**Uczestnicy postępowania**  
**Nr WZ.272.21.2024**

***Dot. postępowania o udzielenie zamówienia publicznego na zadanie „Rozbudowa, przebudowa budynku Specjalnego Ośrodka Szkolno-Wychowawczego w m. Maków Podhalański Zadanie współfinansowane ze środków Programu Rządowy Fundusz Polski Ład: Program Inwestycji Strategicznych, wstępna promesa numer Edycja8/2023/3724/PolskiŁad”***

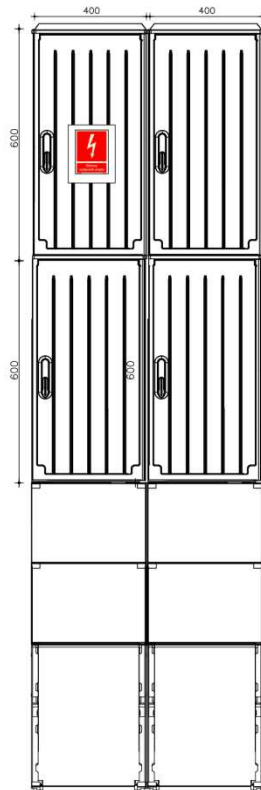
**Pytanie 42.** Schemat 9E. Widok złącz kablowych na elewacji. Prawdopodobnie na rzucie brakuje części obudowy.

**Odpowiedź:**
